CONSTRUCTION DE L'AXE McCONNELL- LARAMÉE ENTRE L'AUTOROUTE 50 ET LE CHEMIN DE LA MONTAGNE

**Réponses aux questions et commentaires
du ministère de l'Environnement du Québec**

30 novembre 2000

DOCUMENT : Rapport final
DESCRIPTION : Réponses aux questions et commentaires du
ministère de l'Environnement du Québec
PROJET : MTQ-111570
DATE : 30 novembre 2000
CODIFICATION : MTQ-111570-10201-RE-007,Rév. 00

Figure 1

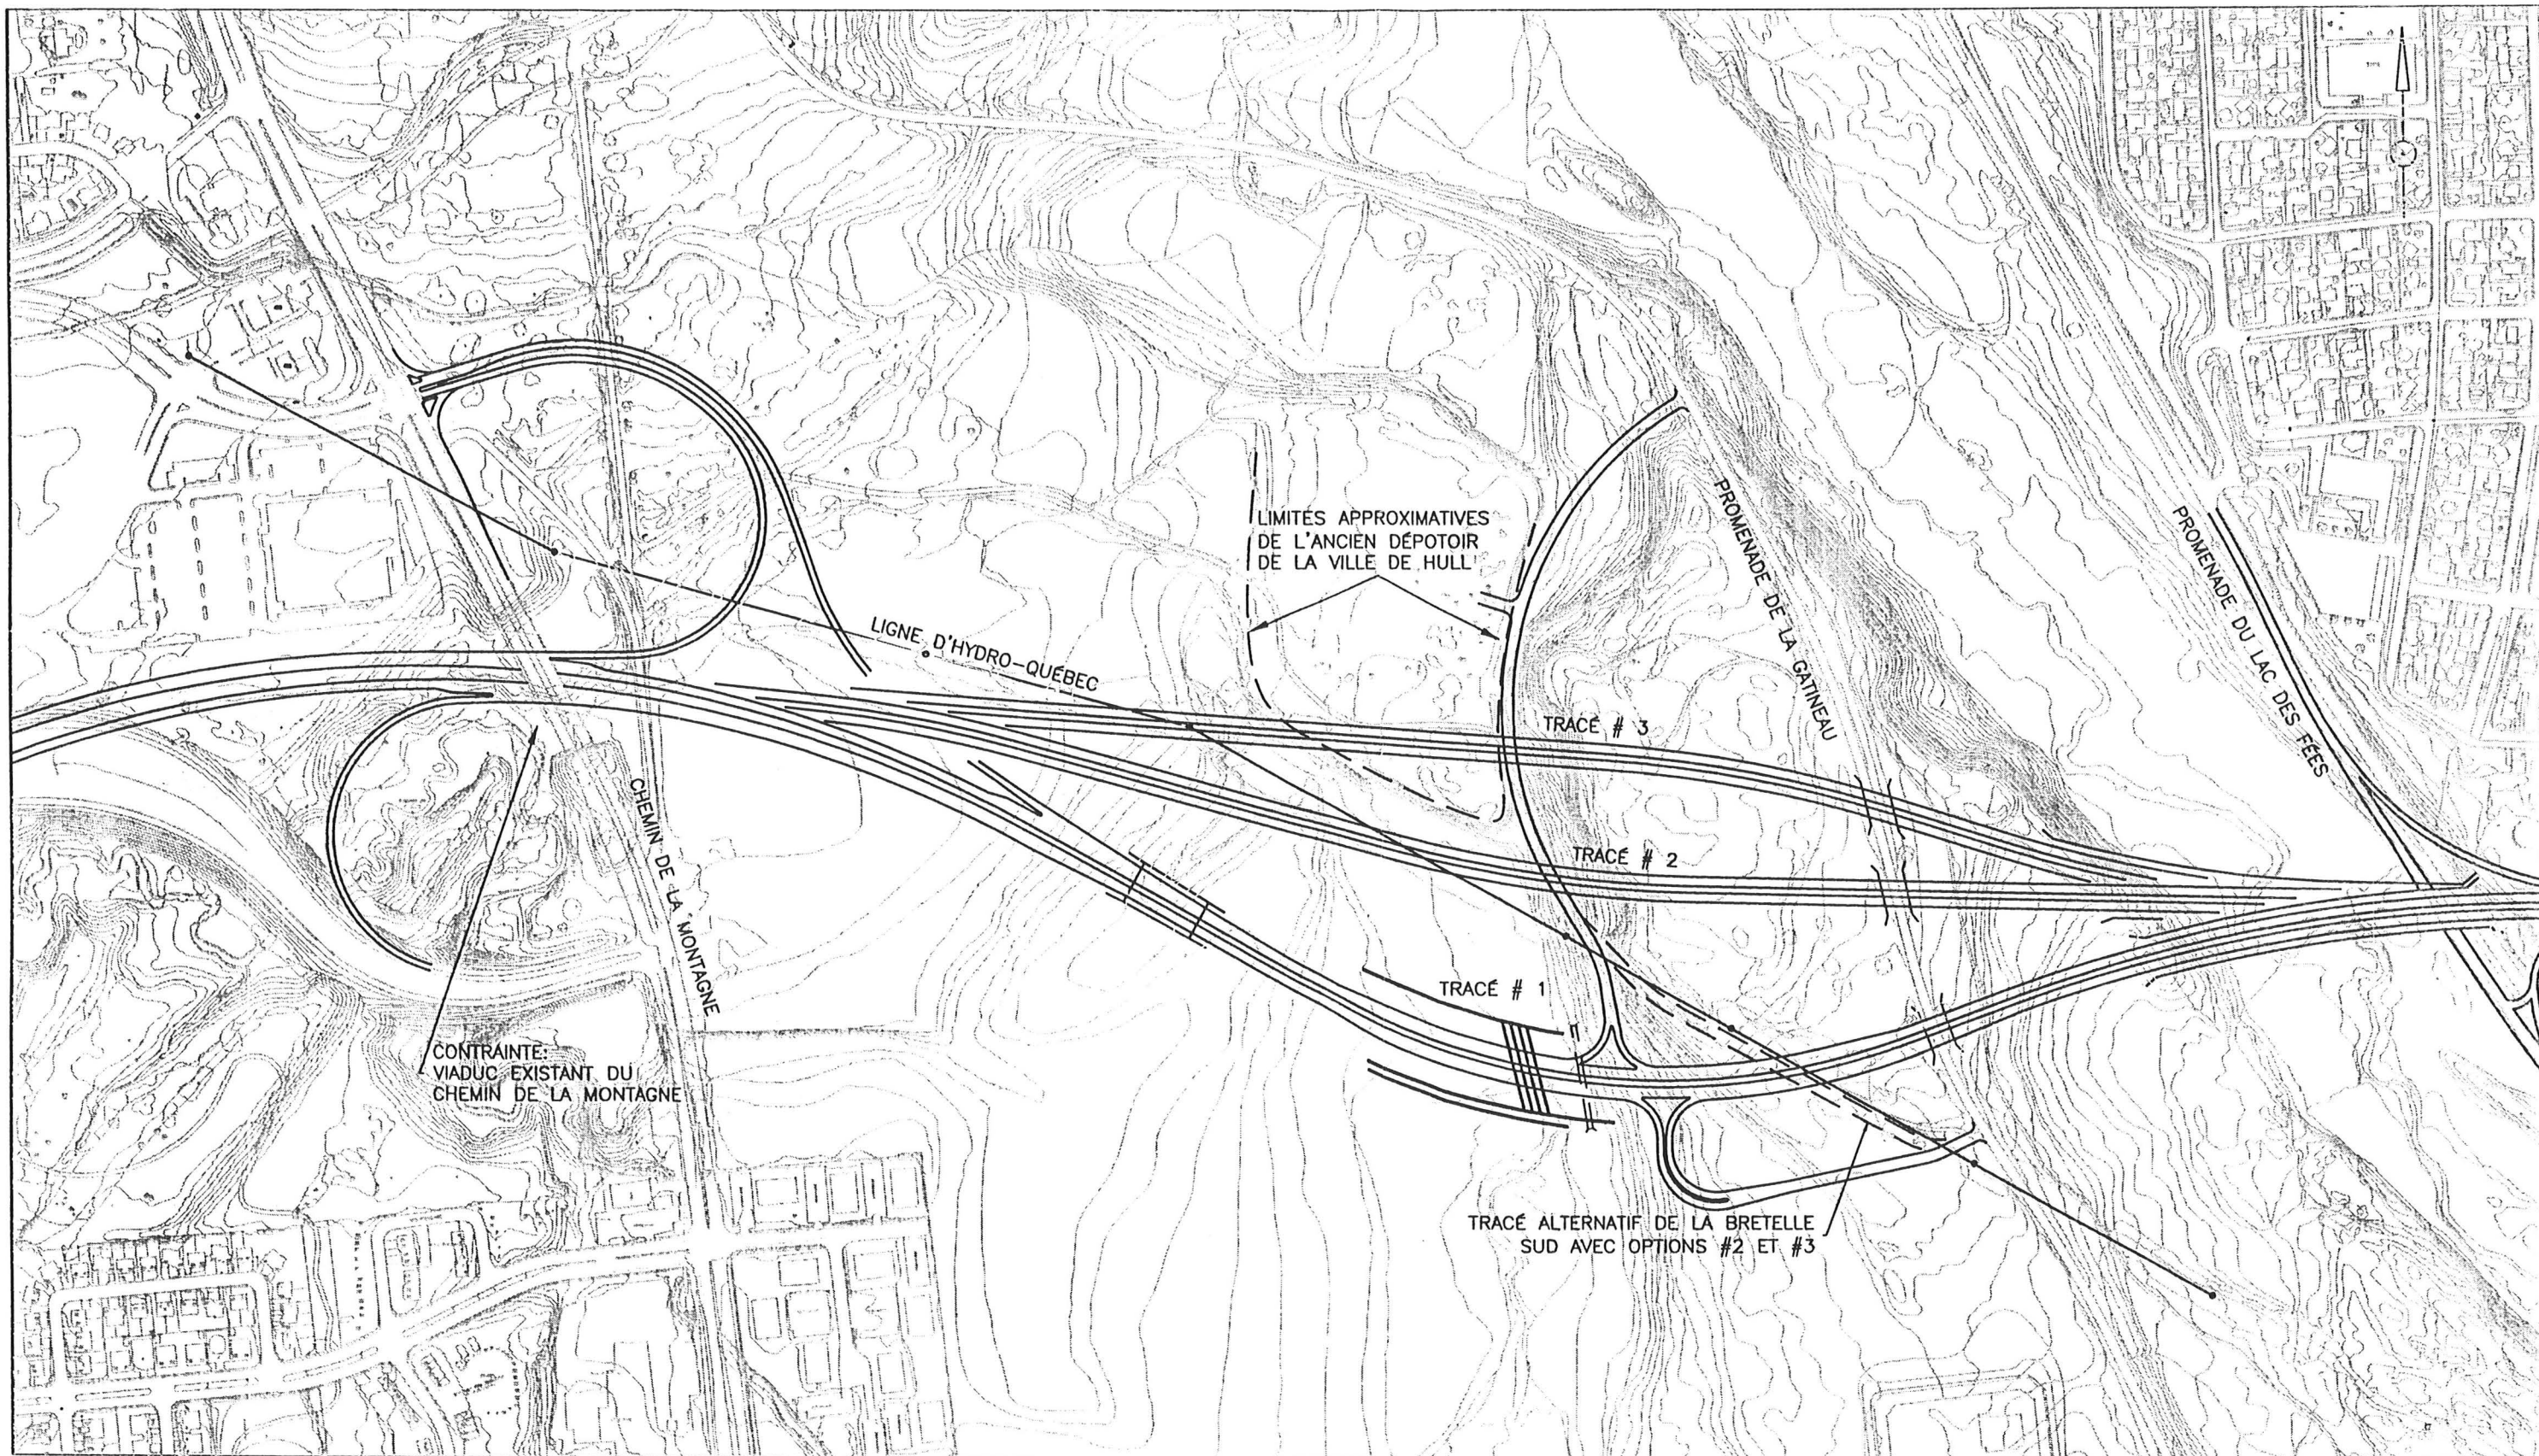
Compte tenu de ces contraintes, trois variantes de tracé ont été évaluées (figure 1).

- Le **tracé 1** est celui qui a été présenté dans l'étude d'impact de 1987 et pour lequel le ministère des Transports détient un certificat d'autorisation de réalisation. Il a également été présenté à la rencontre publique de mai 2000 et correspond au tracé présenté dans le *Rapport d'évaluation environnementale*.
- Le **tracé 2** se situe au nord du tracé 1 et a comme objectif de longer dans la mesure du possible l'emprise de Hydro-Québec. Il s'agit du tracé le plus au nord qu'il est possible de concevoir sans toucher à l'ancien dépotoir de la Ville de Hull.
- Le **tracé 3** est le tracé le plus au nord qu'il est possible de concevoir sans devoir démolir le viaduc du chemin de la Montagne; ce tracé traverse l'ancien dépotoir; notons également que le pylône d'angle de la ligne électrique se situe entre les deux chaussées.

Il faut remarquer que le tracé des bretelles d'accès à la promenade de la Gatineau demeurerait sensiblement le même quelle que soit la variante du tracé principal, à l'exception d'une section de la bretelle sud qui pourrait longer l'emprise de la ligne électrique avec les tracés 2 et 3 seulement (voir figure 1).

Le Ministère maintient sa préférence pour le tracé 1 pour les raisons suivantes :

- Il n'y a pas de gain environnemental significatif au chapitre des milieux humides avec l'une ou l'autre des variantes et il demeure possible d'implanter des mesures d'atténuation (viaduc) avec le tracé 1.
- Les gains environnementaux possibles au niveau des composantes du milieu terrestre se situent en bonne partie à l'extérieur du parc de la Gatineau.
- Le tracé 1 engendre des quantités moindres de déblais de roc.
- Le tracé 1 est celui qui minimise la longueur du pont nécessaire pour traverser la vallée du ruisseau des Fées.

Variante 1

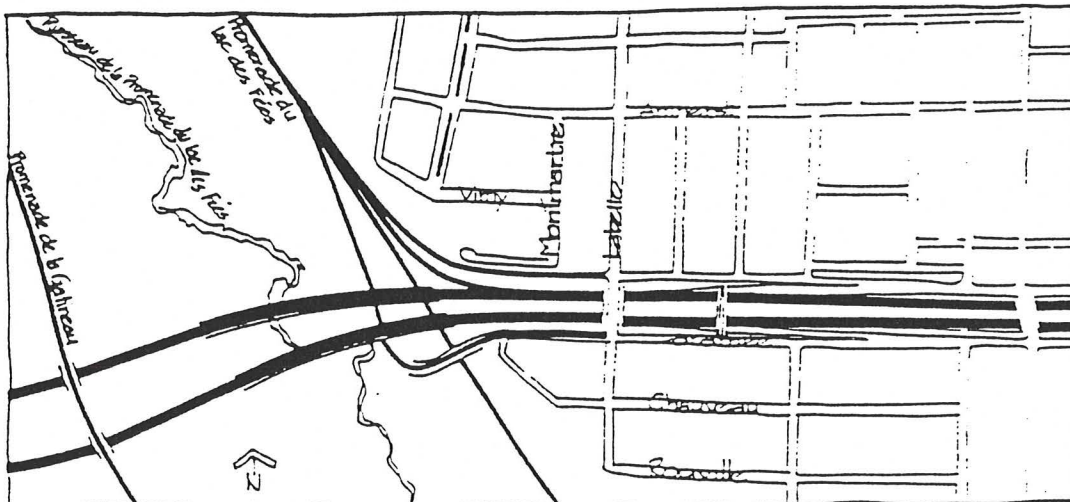
En ce qui concerne les bretelles d'accès à la promenade de la Gatineau, il faut reconnaître que la section 6.3 (dernier paragraphe, page 143) fournit peu d'indications sur le processus d'optimisation du tracé des bretelles dont il est fait mention dans le texte. Les paragraphes qui suivent visent à combler cette lacune.

Le lecteur doit d'abord garder en mémoire que le boulevard projeté passe sous la promenade de la Gatineau, laquelle chemine sur le sommet d'une colline rocheuse allongée. Toute la portion du boulevard McConnell-Laramée située entre la vallée du ruisseau des Fées et la vallée de la branche est du ruisseau Moore sera construite en déblai dans le roc. Le problème consiste donc à trouver un tracé dont les pentes sont acceptables à partir du fond de la coupe de roc, où se situera le boulevard, pour rejoindre la promenade de la Gatineau au sommet de la colline. Techniquement, il ne peut exister de tracé «court» parce que la dénivellation entre les deux points à desservir est trop importante. Il faut donc trouver le «moins long» chemin entre ces deux points.
